Kvalitetssikring av skredfarevurdering iht. NVE 1-2019 regelverk

OPPDRAAG :		OPPDRAAGSLEDER:	Hans Petter Bøckmann (Senior Ing.)
Kvalitetssikring av stabilitet vurderingsrapport utført av GeoKonsept AS i forbindelse med etablering av et næringsbygg i Dronningens gate 19 Gnr./Bnr. 2/689. i Moss kommune.			
EMNE:	Uavhengig Kvalitetssikring iht. NVE 1-2019 ref. veilederens krav.	Saksbehandler:	Tesfaye K. Tilahun Siv. Ing. (M.Sc.) Geoteknikk

Geoteknikk AS er engasjert av GeoKonsept AS til å gjennomføre en uavhengig 3. parts kontroll av rapporten «1042-RIG-N-01-00 Vurdering av områdestabilitet datert 13.03.2023» etter NVE-veileder 1-2019 «Sikkerhet mot Kvikkleireskred».

Dokumentnummer:	Prosjekt tittel	Rev.	Dato:
1042-RIG-N-01-00	Vurdering av områdestabilitet	0.00	13.03.2023

Figur 4-2 Oversiktskart som viser et utvalg av kvikkleiresoner i nærheten av tiltaksområdet, ref. [4]. Tiltaksområdet er markert med rødt.

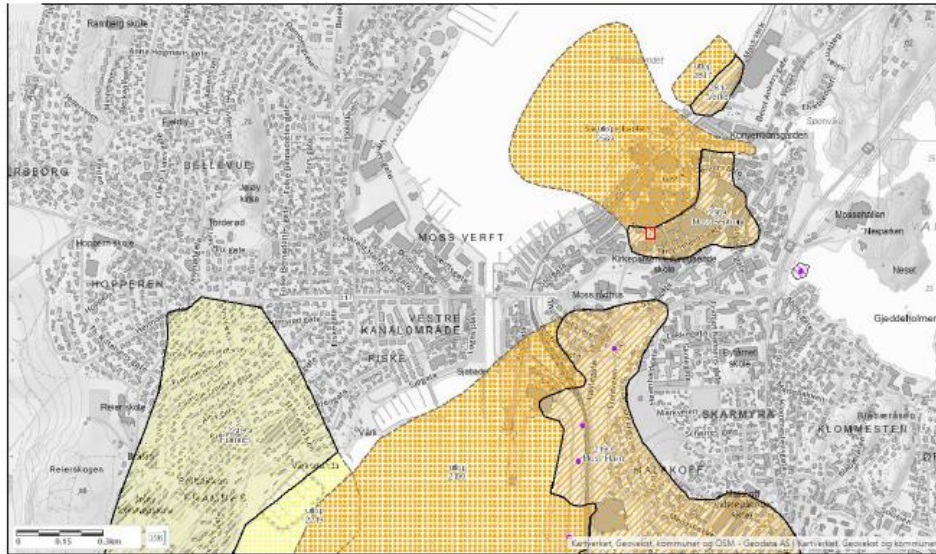
4.1 Undersøk om det finnes registrerte faresoner i området Tiltaksområdet ligger i en allerede kartlagt kvikkleiresone, 2569 Moss Sentrum, Figur 4-2. Det er også kartlagt en sone sørvest for tiltaksområdet, 2190 Moss Havn. Begge sonene er utredet i 2021, har <i>middels</i> faregrad, skadekonsekvens <i>meget alvorlig</i> og risikoklasse 4. Kartleggingen av faresonen er utført av NGI og kvalitetssikret av Multiconsult AS.	-	L

Figur 4-3 Utklipp av faresone 2569 Moss Sentrum, ref. [4].

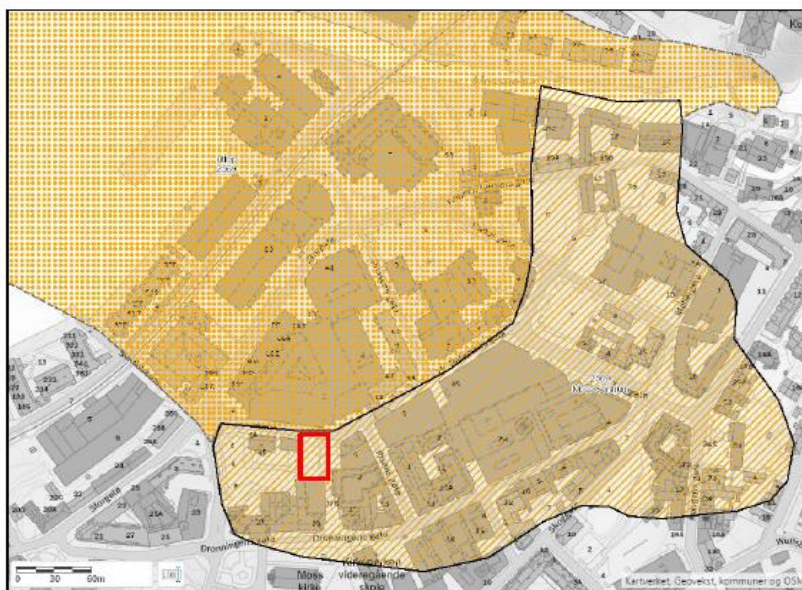
4.3 Avgrens områder med terreng som kan være utsatt for områdeskred Tiltaksområdet ligger i en allerede kartlagt faresone, Figur 4-3. Det vurderes til at området som er inkludert i faresonen er riktig.	-	L
